### Model yılı 2007 ve üstü olan BMW 135i, 335i, 535i, 640, 740i için WPS3025 soğutucu madde pompası montaj bilgisi

Res. 1

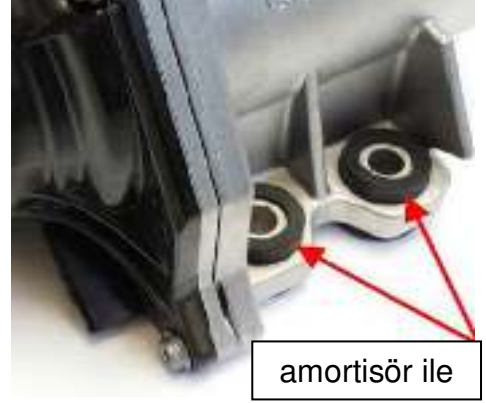
Sökülen elektrikli soğutucu madde pompasının 3 vidalama noktasında duruma göre önceden montaj edilmiş sessiz manşonlar bulunmaktadır (res. 1). Bu manşonlar yeni WPS3025 soğutucu madde pompasında mevcut değildir. Eski sabitleme vidaları uygun değildir.

Araç üreticisi, soğutucu madde pompasının yeni modelini sessiz manşon (res. 2) kullanmadan üretmiştir.

Sökülen alüminyum vidalar (M8x36) tekrar kullanılamaz; bunların yerine daha kısa çelik vidalar (M8x26) kullanılmalıdır. Bunun için lütfen ayrı olarak temin edilen MS50 montaj setini kullanın (res. 3).
